**BOOM EFFECT ANALYSE
HERINRICHTING TENNISVELD
DIEPENVEEN**

PLEGT- VOS VASTGOED B.V.

Datum : 2 juli 2015
Kenmerk : 15.0052C/JWK

Afbeelding 5. Van Doetinchemlaan met beeldbepalende bomen

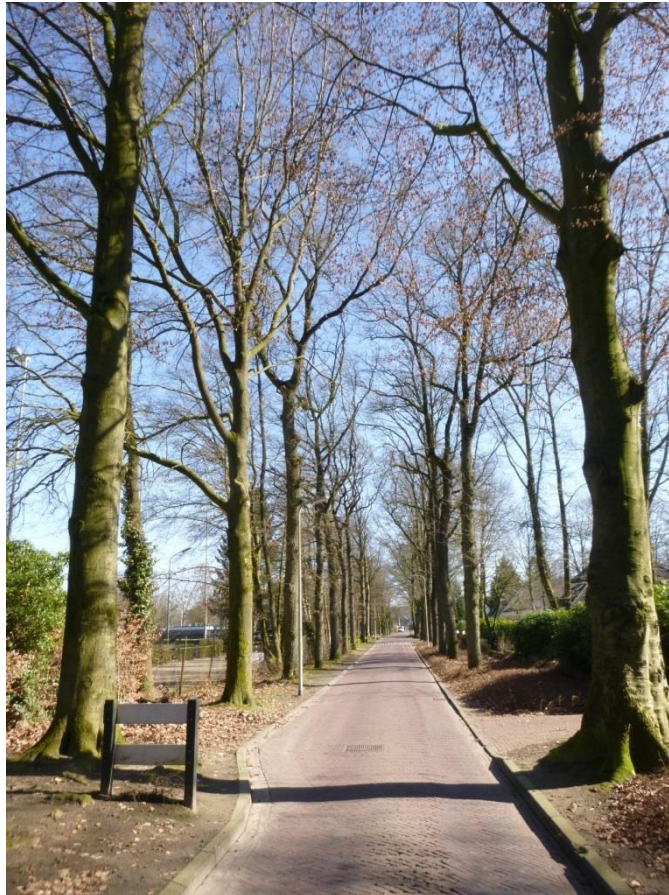
Er is een inrit gepland door de laan, deze wordt besproken in H2.5. Verder staat er een els van ca. 15-20m hoog welke dicht bij de nieuwe bebouwing komt. Daarnaast staan er nog twee eiken die ook dicht bij de geplande bebouwing komen te staan.

De bovengenoemde els staat in de schaduw van de beuken en zal daardoor in de toekomst weggeconcurrereerd worden. De twee eiken staan net iets buiten de laanstructuur en voegen daardoor weinig toe aan de laan. Bovendien heeft een van de twee eiken een slechte boomvorm. Het advies is om deze drie bomen te kappen.
